Commune de **WISSOUS**

MODIFICATION N°1 DU PLU

Réunion publique d'information - M1 - Octobre 2025

1.3. Préserver les franges paysagères

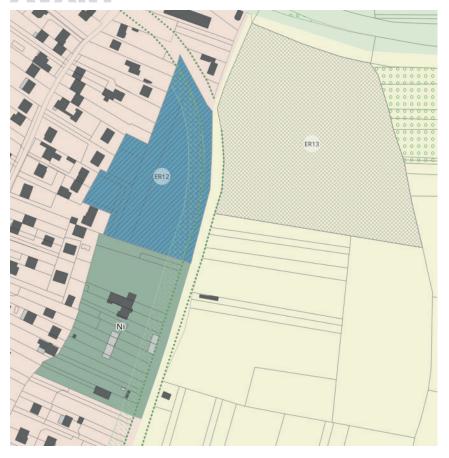
- Préservation de la frange végétalisée sur le flanc Est de la zone urbaine : tampon avec la zone aéroportuaire, zone de transition avec le grand paysage agricole, intégration des constructions dans le paysage
 - Suppression de la zone 1AUL (zonage, règlement, OAP) et reclassement en zone N
 - Suppression du STECAL Ni >> reclassement en zone N stricte (Mise en cohérence avec le jugement du 28.01.2025)
 - Prise en compte la présence d'habitations sur la zone >> Autoriser l'évolution mesurée de l'existant (L151-12 CU)
 - + Extension de l'existant de 30% max de la SDP
 - + Autorisation d'une annexe de 30m² max (distance max 25m avec le bâtiment principal)
 - + Une extension + une annexe max. autorisées
 - Ces nouvelles dispositions s'appliquent dans l'ensemble de la zone N : pour la zone du boulevard de l'Europe comme pour les constructions en limite de Morangis.

ZONAGE // AVANT-APRES

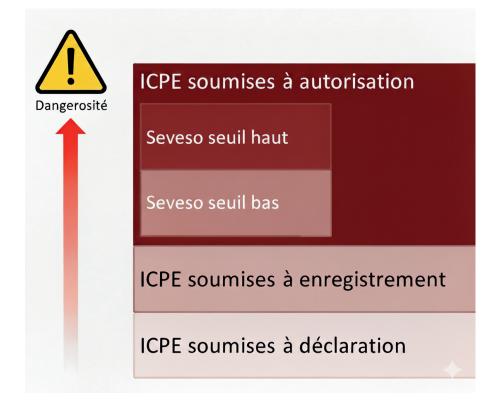
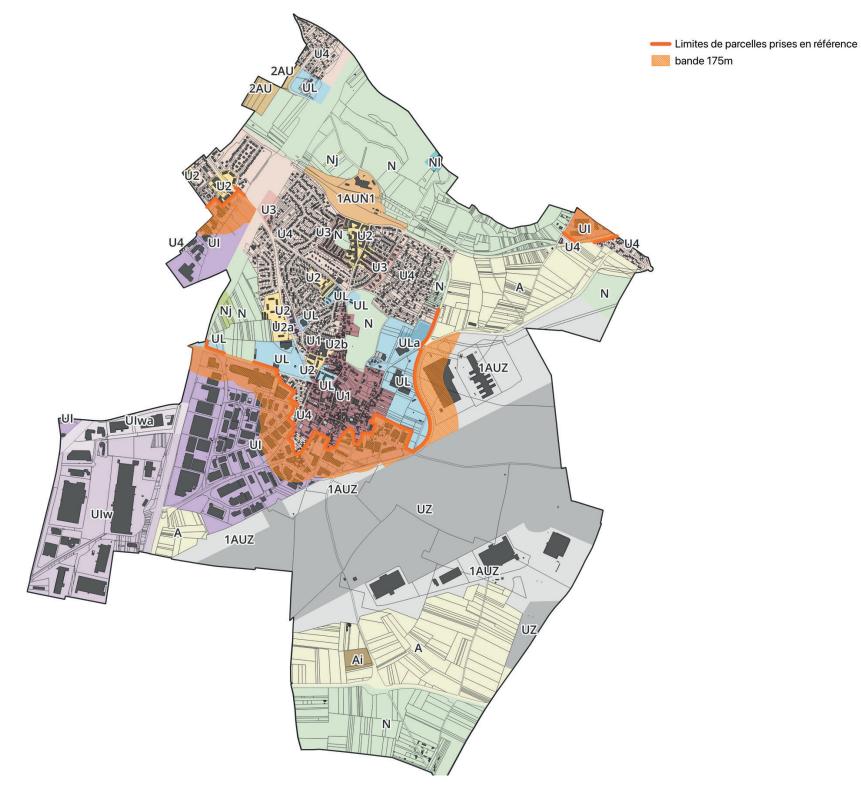
- **▶** Suppression ER n°12
- 1AUL + Ni = N

ZONAGE // AVANT-APRES

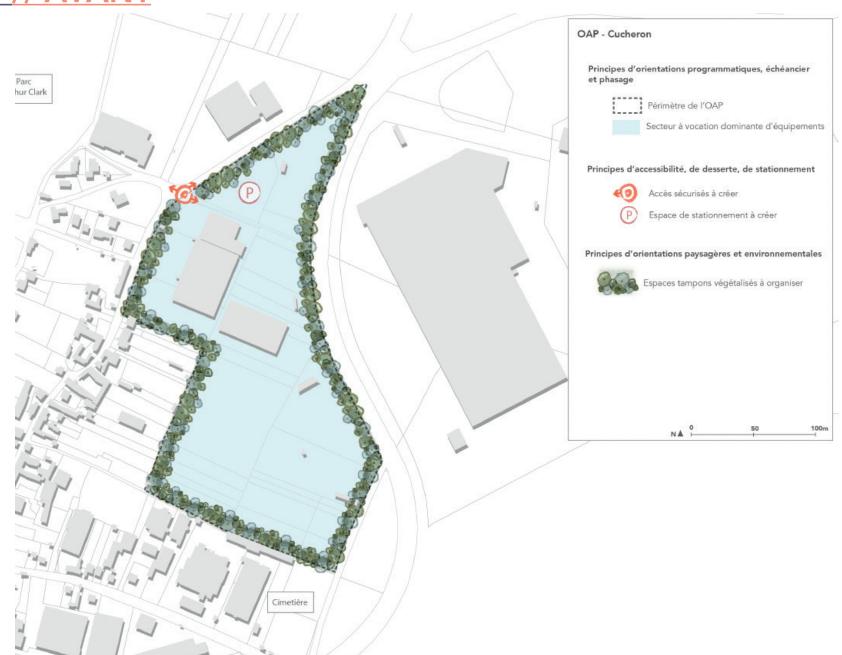
▶ Mise à jour du périmètre de l'OAP

ZONAGE // AVANT-APRES

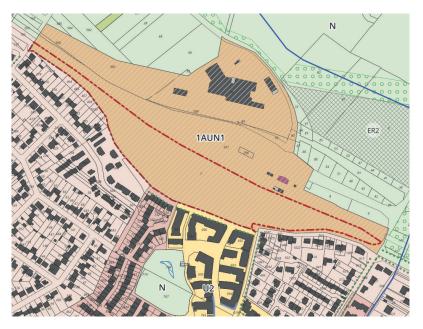
Zones et/ ou articles concernés	Objectif	Évolution(s) réalisée(s)
Zones U1, U2, U3, U4	Prévenir les nuisances sonores liées à l'implantation en limite de propriété des dispositifs de type pompes à chaleur, climatiseurs	Ces dispositifs doivent : - être contigus à la construction principale avec un retrait minimal de 1,8m de l'ensemble des limites séparatives.
U4a >>U4	Modifier le zonage du Carrefour Market pour assurer une insertion urbaine cohérente en cas de projet de renouvellement sur le site (commerce+logements ou logements seuls)	D)

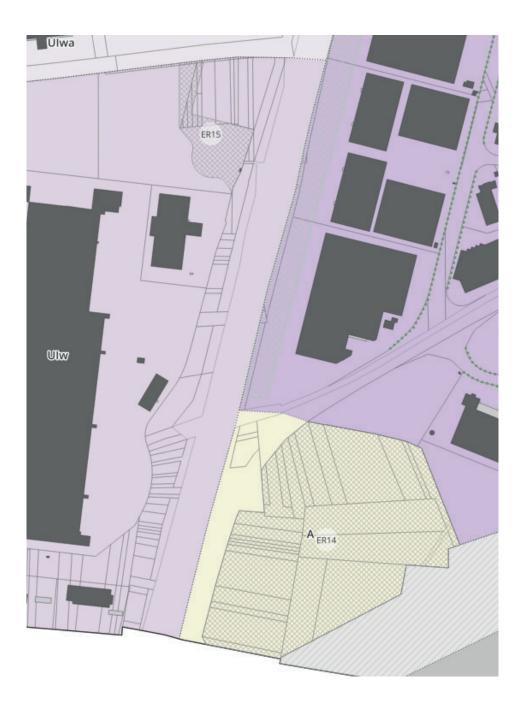
- Ajout de deux emplacements réservés au bénéfice de l'agglomération pour le projet de bretelle sur l'autoroute A6 :
 - Au sud-est de l'A6 // surface = 6,4ha
 - Au nord-ouest de l'A6 // surface : 0,7ha
- → A la suite de l'avis de la MRAe, ces deux emplacements réservés ont été <u>SUPPRIMES</u>.
